**АКТ ОБСЛЕДОВАНИЯ**  
**объекта социальной инфраструктуры**  
**К ПАСПОРТУ ДОСТУПНОСТИ ОСИ**  
**МБДОУ «Детский сад № 42 «Аленка» г. Воркуты**  
**N 42/2018**

**2. Результаты обследования:**  
**2. Входа (входов) в здание № 1**  
**Здание МБДОУ «Детский сад № 42 «Аленка» г. Воркуты, ул. Ленина, д.54 А**  
Наименование объекта, адрес

1. Лестница наружная (главный вход)

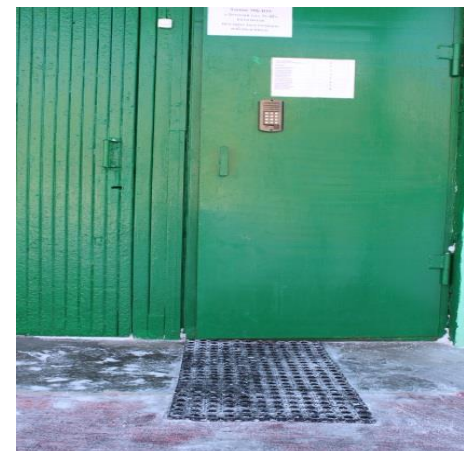
2.1	Лестница (наружная)	есть	1	1	Ширина марша лестницы <u>130 см</u> ; отсутствуют поручни на лестнице; высота ступеней <u>15 см</u> ; отсутствует антискользящее покрытие; краевые ступени марша лестницы не выделены.	о,с,	<p>Произвести ремонт лестницы, установить тактильные средства, укрепить нескользящее покрытие.</p> <p>Ширина марша лестницы, используемой инвалидами с поражением опорно-двигательного аппарата, должна составлять 1,35 м. СП 59.13330.2016 п. 5.2.24; ширина подступеней следует принимать от 0,35 до 0,4 м (или кратно этим значениям), высоту подступеньки - от 0,12 до 0,15 м. Все ступени лестниц в пределах одного марша должны быть одинаковыми по форме СП 59.13330.2016 п. 5.1.12; не следует применять на путях движения инвалидов и МГН ступеней с открытыми подступеньками СП 59.13330.2016 п. 5.1.12;</p>	Ремонт ТСР, Орг.

наружные лестницы должны иметь поручни с учетом технических требований к опорным стационарным устройствам по ГОСТ Р 51261-99; поручни лестниц на путях эвакуации в общественных зданиях и сооружениях должны контрастировать с окружающей средой. В условиях темноты они должны иметь яркостный контраст за счет применения фотолюминесцентных материалов либо источников искусственной подсветки СП 59.13330.2016 п. 5.2.29; на проступях верхней и нижней ступеней каждого марша эвакуационных лестниц в общественных и производственных зданиях и сооружениях, доступных МГН, должны быть нанесены контрастные или контрастные фотолюминесцентные полосы в соответствии с требованиями 6.2.8. СП 59.13330.2016 п. 6.2.29

6. Тамбур

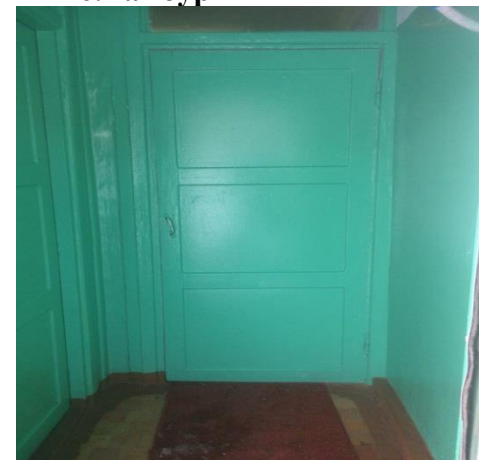
2.5	Тамбур	есть	24	5,6	Размер 1,3*1,5 м. Отсутствует твердое напольное покрытие, не допускающее	к,о,с,г,у	Установить твердое напольное покрытие, выполнить	Ремонт ТСР, Орг

скольжения при намокании; пол выложен плиткой (пол скользкий при намокании); полотно двери не имеет контрастную маркировку со стеной

реконструкцию тамбуров.

Глубина тамбуров и тамбур-шлюзов при прямом движении и одностороннем открывании дверей должна быть не менее 2,45 м. при ширине не менее 1,60 м. СП 59.13330.2016 п. 6.1.8; глубина тамбуров и тамбур-шлюзов при последовательном расположении навесных дверей должна обеспечивать минимальное свободное пространство не менее 1,4 м. плюс ширина двери, открывающаяся внутрь междверного пространства СП 59.13330.2016 п. 6.1.8; ширина дверных полотен и открытых

7. Запасные входы

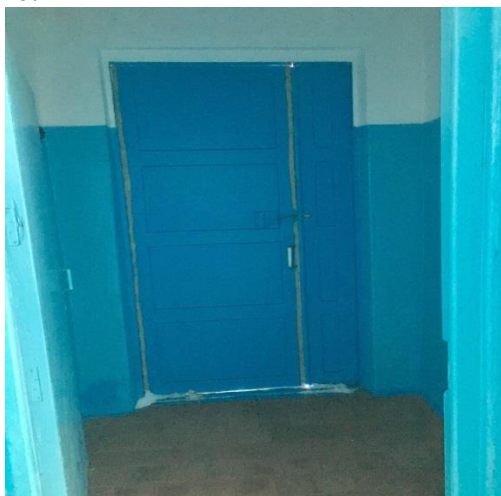
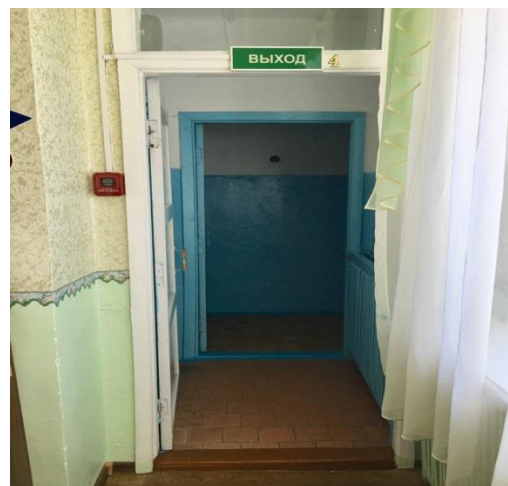
2.6	Запасные входы	есть	38,39 40,41	7, 8, 9, 10, 11, 12	<p>Размер запасного входа №1 <u>1.3*1.5 м</u></p> <p>Размер дверей запасного входа № 1 <u>80 см</u></p> <p>Размер запасного входа №2 <u>1.3*1.6м</u></p> <p>Размер дверей запасного входа № 2 <u>80 см</u></p> <p>Размер крыльца <u>3*5.3 м</u></p> <p>Отсутствует твердое напольное покрытие, не допускающее скольжения при намокании; пол выложен плиткой (пол скользкий при намокании); полотно двери не имеет контрастную маркировку со стеной</p>	к,о,с,г,у	Установить твердое напольное покрытие, выполнить реконструкцию запасных входов	Ремонт ТСР, Орг
	ОБЩИЕ требования к зоне	<p>Проектные решения зданий и сооружений должны обеспечивать безопасность посетителей с обязательным учетом психофизиологических возможностей инвалидов различных категорий, их численности и места предполагаемого нахождения в здании или сооружении СП 59.13330.2016 п. 6.2.19;</p> <p>Места обслуживания и постоянного нахождения МГН следует располагать на минимально возможных расстояниях от эвакуационных выходов из помещений зданий наружу. СП 59.13330.2016 п. 6.2.20; Организация ситуационной помощи МГН на объекте оказывается персоналом, для чего необходимо: - внести соответствующие изменения в Правила оказания услуг в учреждении; - закрепить ответственных сотрудников с внесением соответствующих функций в должностные обязанности; - провести инструктаж (обучение) персонала оказанию ситуационной помощи МГН на объекте.</p> <p>СП 59.13330.2012</p> <p>5.1.1 В здании должен быть один как минимум вход, доступный для МГН. Наружные лестницы и пандусы должны иметь поручни с учетом технических требований к опорным стационарным устройствам по ГОСТ Р 51261. При</p>

5.1.3. Входная площадка при входах, доступных для МГН, должна иметь навес. Размеры входной площадки при открывании полотна дверей наружу должны быть не менее 1,4\*2,0 м или 1,5\*1,85 м. Размеры входной площадки с пандусом не менее 2,2\*2,2 м.

Поверхности покрытий входных площадок и тамбуров должны быть твердыми, не допускать скольжение при намокании и иметь поперечный уклон в пределах 1-2%.

**1. Зона ожидания 1 этаж**

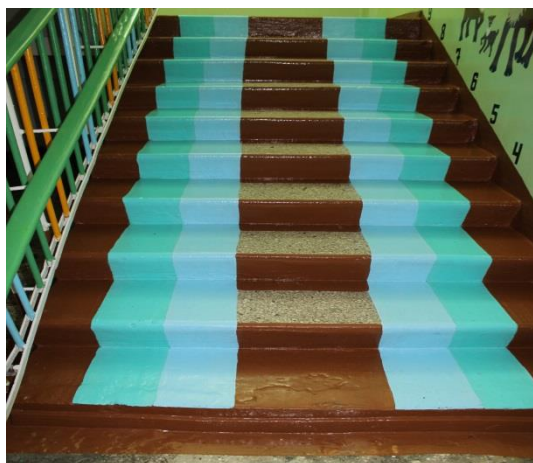
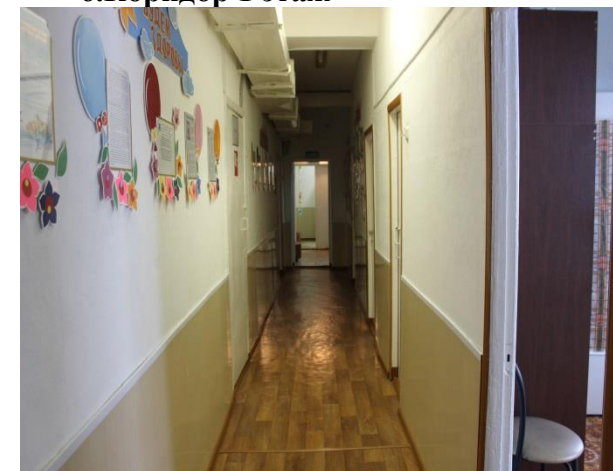
3.1	Коридор (вестибюль, зона ожидания, галерея, балкон)	есть	21,7, 37,44	1,2,3 6	<p>Размер коридора 1,5*9м. Размер зон ожидания от 2,83*6,35м до 2,86*6,35м. Участки пола не оборудованы тактильными предупреждающими. Не обозначены зоны «возможной опасности», нет зон парковки и отдыха для инвалидов-колясочников.</p> <p>Отсутствует цифровое обозначение этажа; ширина пути движения 130см; отсутствует выделенное место для собаки поводья; отсутствует комплексная информация о пути и направлении движения со схемой расположения и функциональным назначением помещений; отсутствует мнемосхема; отсутствуют горизонтальные поручни вдоль стен</p>	к,о,с,г,у	<p>Разместить на путях движения комплексную информацию (в т.ч. цветные и тактильные направляющие) со схемой расположения и функциональным назначением помещений. Участки пола на путях движения на расстоянии 0,6 м перед дверными проемами и входами на лестницы, а также перед поворотом коммуникационных путей должны иметь тактильные предупреждающие указатели и/или контрастно окрашенную поверхность в соответствии с ГОСТ Р 12.4.026. Рекомендуются предусматривать световые маячки. Зоны "возможной опасности" с учетом проекции движения дверного полотна должны быть обозначены контрастной цвету окружающего пространства</p>	Ремонт ТСР, Орг

СП 59.13330.2012 п. 5.2.3, согласно п.41 Постановления Правительства РФ от 26.12.2014 года №1521 (с изменениями на 07.12.2016 г.); разместить информационную мнемосхему с правой стороны по ходу движения на удалении от 2 до 4 м. от входа СП 59.13330.2016 п. 8.1.6; ширина пути движения (в коридорах, галереях и т.п.) должна быть не менее 1,5 м СП 59.13330.2016 п. 6.2.1; при движении по коридору инвалиду на кресле-коляске следует обеспечить минимальное пространство для разворота на 90°. 1,2\*1,2 м., для разворота на 180° 1,4\*1,4 м. СП 59.13330.2016 п. 6.2.1; в тупиковых коридорах необходимо обеспечить возможность разворота кресла-коляски на 180° СП 59.13330.2016 п. 6.2.1; высота проходов по всей их длине и ширине должна составлять в свету не менее 2,1 м. СП 59.13330.2016 п. 6.2.1; на каждом этаже, где ожидаются посетители, следует предусматривать зоны отдыха на два-три места, в том числе для инвалидов на креслах-колясках. При большой длине этажа зону отдыха следует предусматривать через 25-30 м. СП 59.13330.2016 п. 6.2.5; под маршем открытой лестницы и

<p>элементами внутри здания, имеющими высоту в свету менее 2,1 м, следует устанавливать барьеры, ограждения или иные устройства, препятствующие доступу инвалидов в эту зону СП 59.13330.2016 п. 6.2.6; разработать маршрут во все места общего пользования для МГН, или выделить зону общего пользования, максимально приближенную к входу доступному для МГН; - установить поручни вдоль стен на путях движения МГН; - обеспечить на объект доступ собаки поводья с соответствующими документами согласно ФЗ "О социальной защите инвалидов в Российской Федерации" № 181 ст.15 п.7; - конструктивные элементы и устройства внутри зданий, а также декоративные элементы, размещаемые в габаритах путей движения на стенах и других вертикальных поверхностях, должны иметь закругленные края и не выступать более чем на 0,1 м на высоте от 0,7 до 2,1 м от уровня пола. Если элементы выступают за плоскость стен более чем на 0,1 м, то пространство под ними должно быть выделено бортиком высотой не менее 0,05 м. При размещении устройств, указателей на отдельной стоящей опоре они не должны выступать более чем на 0,3 м. СП 59.13330.2016</p>

1. Туалетная комната 1 этаж

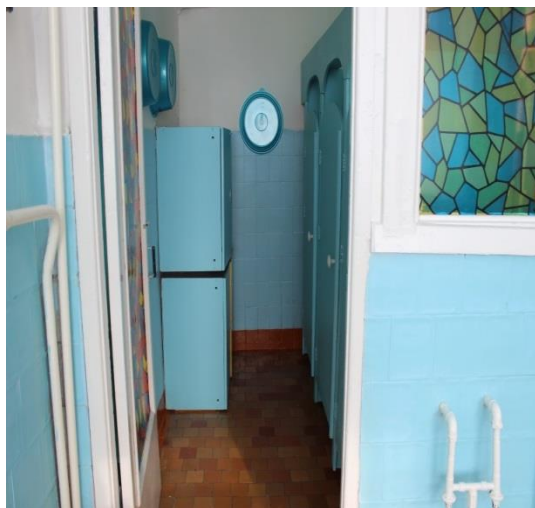
5.1	Туалетная комната	есть	47 34 39 31 34	1,2,3 4,5	<p>Размер санитарных комнат на 1 этаже <u>2.92*2.84 м и 2.98*2,86 м</u>; на 2 этаже: <u>2,42*2,0 м; 2,02*2,52 м; 2,03*2,50 м; 2,05*2,50 м.</u></p> <p>Отсутствует оборудованное санитарно-гигиеническое помещение для МГН; смеситель с раздельным управлением горячей и холодной водой; отсутствует кнопка (SOS) вызова персонала рядом с унитазом; отсутствуют дублирующие информационные таблички; бачок унитаза не закреплен; отсутствует зеркало; отсутствуют поручни рядом с унитазом; отсутствует специально выделенный писсуар; отсутствует свободное пространство рядом с унитазом для кресла-коляски; отсутствуют крючки для одежды и костылей; отсутствуют опорные поручни вокруг раковины.</p> <p>Размеры туалетной комнаты не соответствуют требованиям нахождения инвалидов —</p>	к,о,с	<p>Оборудовать санитарно - гигиеническое помещение для МГН: ширина не менее - 1,65 м., глубина – 2,2 м., ширина двери - 0,9 м., порог не более 0,014 мм.; универсальная кабина: ширина – 2,2 м., глубина – 2,25 м. СП 59. 13330. 2016 п. 6.3.3; один из писсуаров следует располагать на высоте от пола не более 0,4 м или применять писсуар вертикальной формы СП 59. 13330. 2016 п. 6.3.3; свободное пространство диаметром 1,4 м. для разворота кресла-коляски; предусмотреть рядом с унитазом пространство не менее 0,8 м. для размещения кресла-коляски; закрепить при помощи прокладок из прочного материала бачок унитаза к стене,</p> <p>для возможности использования его в качестве опоры для спины СП 59. 13330. 2016 п. 6.3.3; - заменить кнопку смыва унитаза на</p>	Ремонт, ТСР, Орг.

кнопку выпуклой формы нажимного действия, с возможностью нажатия на нее любой частью тела или конечности; - смонтировать между унитазом и ближайшей стеной опорный поручень с креплением к полу и стене и откидной опорный поручень с другой стороны; установить по периметру туалета, в разрывах между санитарными приборами опорные поручни с креплением к полу и стене; разместить на высоте 0,8 м, на стене возле унитаза крючки для одежды, костылей и других принадлежностей (крючки разместить таким образом, чтобы была возможность дотянуться до них сидя на унитазе); разместить на стене рядом с унитазом диспансер для туалетной бумаги таким образом, чтобы у МГН была возможность воспользоваться им без посторонней помощи; разместить на стене, расположенной слева от входа зеркало высотой не менее 1,7 м. таким образом, чтобы нижняя часть зеркала находилась на уровне пола; заменить ручки на дверях на П-образные ручки рычажного типа или П-образные ручки с шириной внутреннего пространства не менее 150 мм. (высота от 900 мм. до 1100 мм. от пола);

<p>высоте от 0,4 до 0,8 м от уровня пола. Оборудовать помещение туалета системой вызова помощи на боковой стене, на высоте 0,8 м смонтировать кнопку выпуклой формы для вызова помощи; разместить рядом с «Кнопкой вызова помощи» табличку контрастного цвета размерами 50 x 270 мм, с дублированием информации шрифтом Брайля, высота точек 0,7 мм, диаметр 1,5 мм.; разместить со стороны коридора на стене, над входом в туалет световой мигающий оповещатель и звуковой оповещатель, срабатывающие при нажатии кнопки вызова помощи (сигнал звукового оповещателя вызова помощи должен отличаться от звукового сигнала оповещения о пожаре и дублироваться в определённое для этого место). Установить сигнальное устройство у дверей или на дверях (занято/свободно)</p>
